改善箇所説明図

基準不適合発生箇所

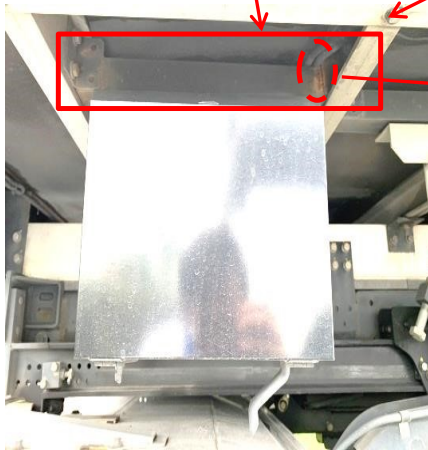
不適合発生箇所

冷蔵冷凍車のエアサスペンションリモコンBOX固定ブラケットにおいて、図面指示通りの位置に部材の溶接が実施されていないため、当該ブラケットに亀裂が入ることがある。そのため、そのまま使用を続けると亀裂が進行し、最悪の場合エアサスペンションリモコンBOXが脱落し、他の交通の妨げになるおそれがある。

ボルトナット止め

全車両、エアサスペンションリモコンBOX固定ブラケットを対策品に交換する。

(今回の対策については緊急性を要した為、有効性の検証が不足しているが、検証が終了次第、必要の場合は再度届出を実施の上、恒久対策品と交換する)

全車両、エアサスペンションリモコンBOX固定ブラケット正面右側に、識別シール(黄色)を貼付する。
